BOLLETTINO - BULLETIN

TECNICO • TECHNICAL	●	GRUPPO • GROUP	**5**
RICAMBI • SPARE PARTS	●	NR • NO	**081**
INFORMAZIONI • INFORMATION		DATA • DATE	**04-15**

MODELS: Robot SIRIUS 700 - SIRIUS 1200

SUBJECT: Charging contacts

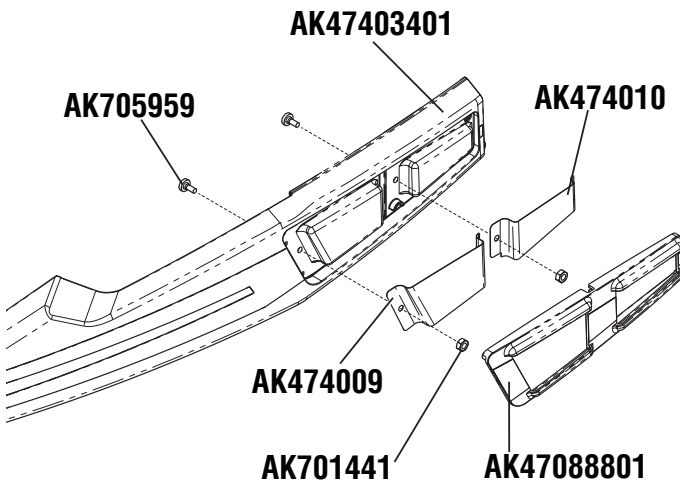
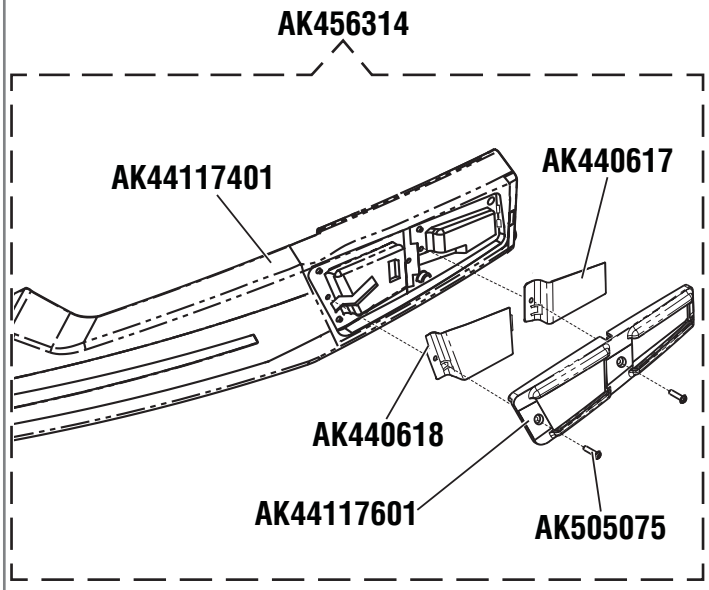
DESCRIPTION: To improve the charging performance, the thickness of the contacts has been increased. Due to the modification we have changed the shape of the bumper and the fixing plate

INTERCHANGEABILITY: Yes, using kit AK456314

SUBJECT: Charging contacts

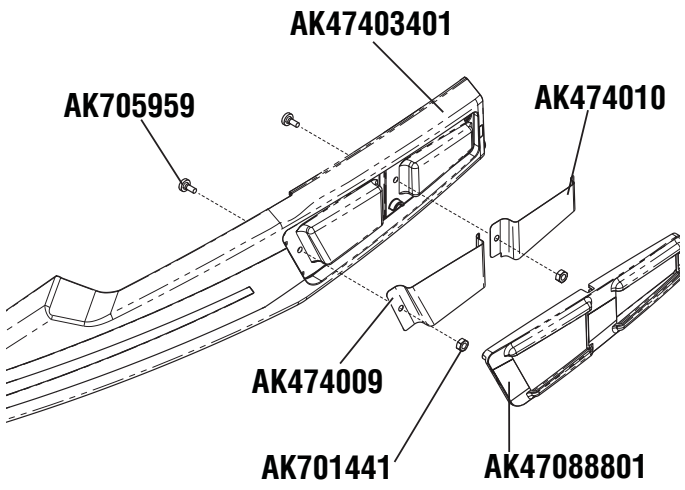
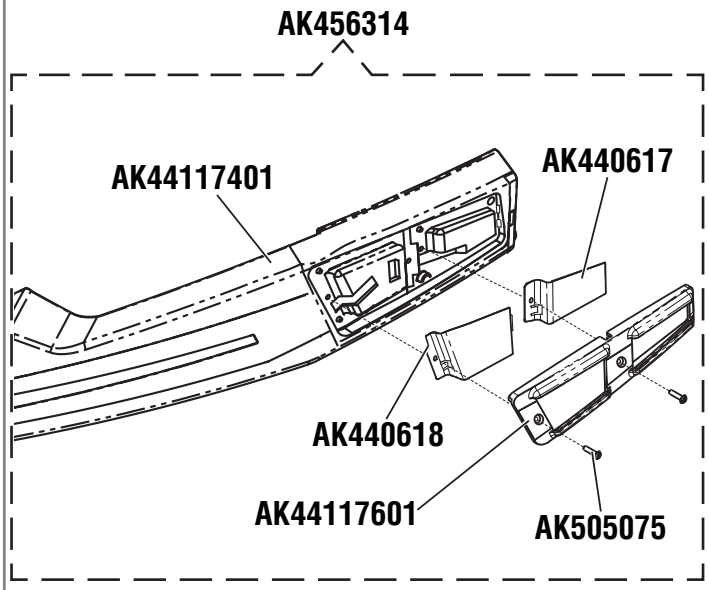
DESCRIPTION: To improve the charging performance, the thickness of the contacts has been increased. Due to the modification we have changed the shape of the bumper and the fixing plate

INTERCHANGEABILITY: Yes, using kit AK456314

SUBJECT: Charging contacts

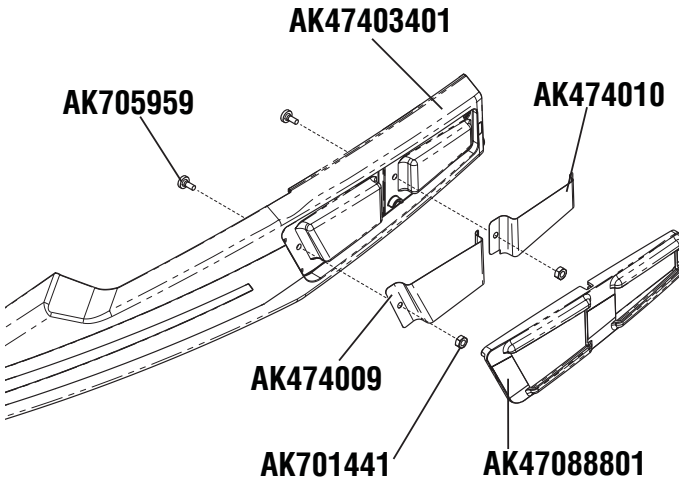
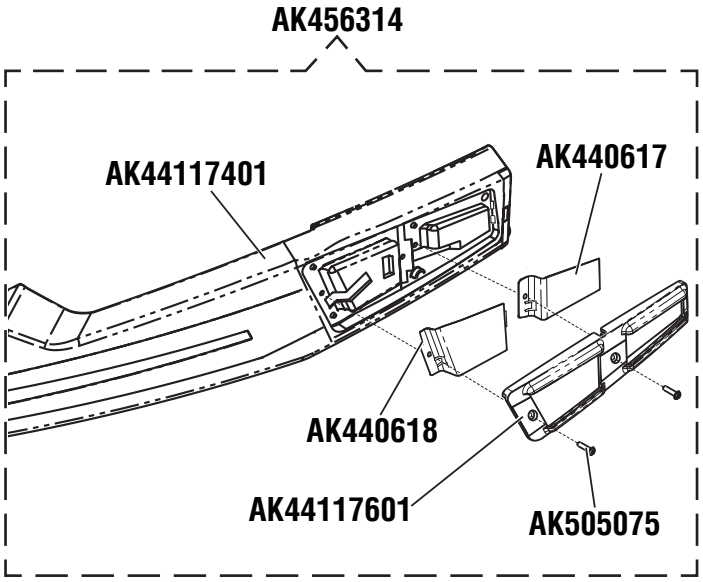
DESCRIPTION: To improve the charging performance, the thickness of the contacts has been increased. Due to the modification we have changed the shape of the bumper and the fixing plate

INTERCHANGEABILITY: Yes, using kit AK456314

SUBJECT: Charging contacts

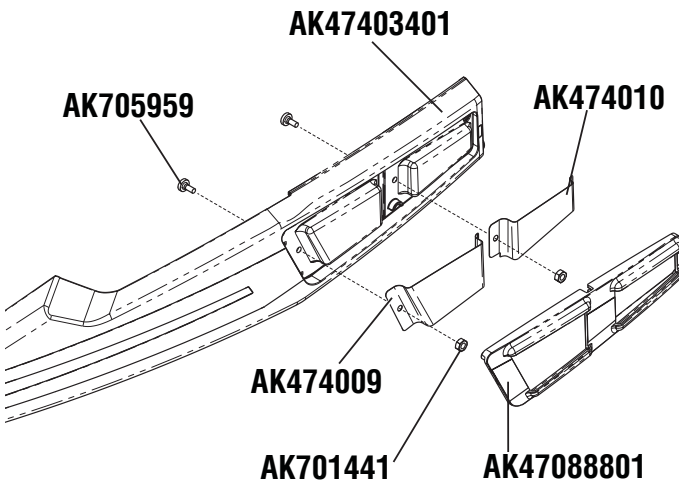
DESCRIPTION: To improve the charging performance, the thickness of the contacts has been increased. Due to the modification we have changed the shape of the bumper and the fixing plate

INTERCHANGEABILITY: Yes, using kit AK456314
